CIRCULAR N° 2

ACLARACIÓN AL PLIEGO DE BASES Y CONDICIONES

TIPO Y N° DE LA CONTRATACIÓN: Licitación Pública N° 35/2025 Obra Pública.

OBJETO: Reacondicionamiento de los edificios propiedad de este Ministerio Público de la Defensa, ubicados en la calle Buenos Aires N° 443 y Brasil N° 1475, de la ciudad de Corrientes, provincia homónima.

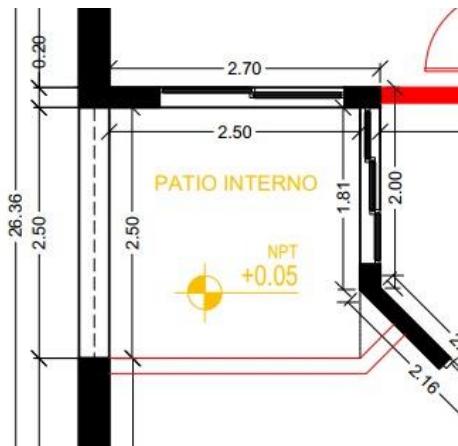
Consulta N° 3: Respecto al ítem 3.2 que piden Mampostería de elevación con ladrillo del 18, ¿se refieren a este cerramiento?

Respuesta N° 3: No, se refiere al cerramiento del local A101. El que aparece en la imagen que ustedes adjuntan se hará con placa de yeso.
